**Avis délibéré de l'Autorité environnementale
sur la demande de modification de l'exploitation de
l'Installation nucléaire de base (INB) n°93
« Georges Besse » par EURODIF-Production
sur le site du Tricastin (Drôme et Vaucluse)**

n°Ae: 2011 - 42

Avis établi lors de la séance du 28 septembre 2011 - n° d'enregistrement : 007879-01

Schéma matière et rejets des opérations de macération

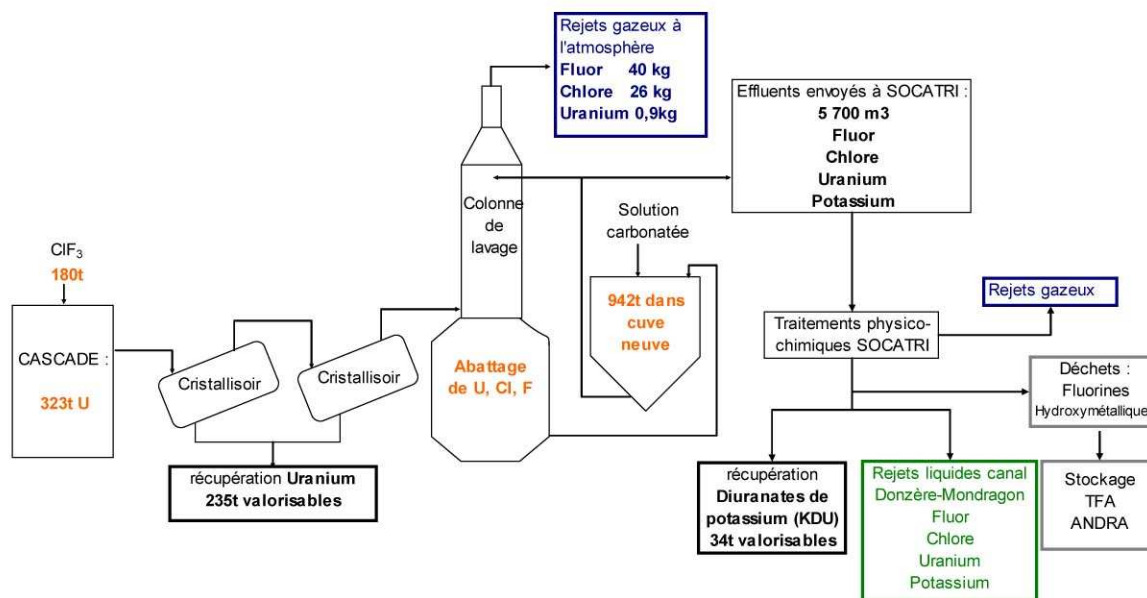
(NB : le bilan uranium de ces deux schémas ne tient pas compte des résultats des essais en cours)
